改善箇所説明図

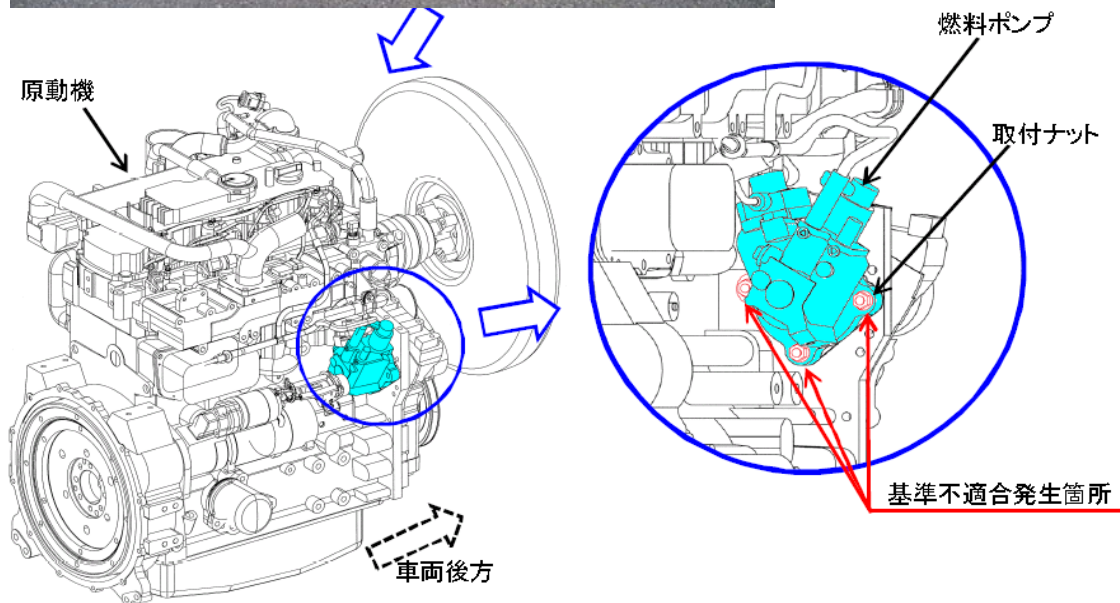
原動機の製造が不適切なため、燃料ポンプ取付ナットの締め付けが不十分なものがある。
そのため、そのままの状態で使用を続けると、当該ナットが緩み燃料ポンプが振動し、最悪の場合、燃料パイプが損傷して燃料が漏れるおそれがある。

全車両、燃料ポンプ取付ナットの締め付けを確認し、正規トルクで締付ける。

識別： 改善実施済車には、運転者席側ドア開口部のドアロックストライカー付近に、No.3618のステッカーを貼付する。
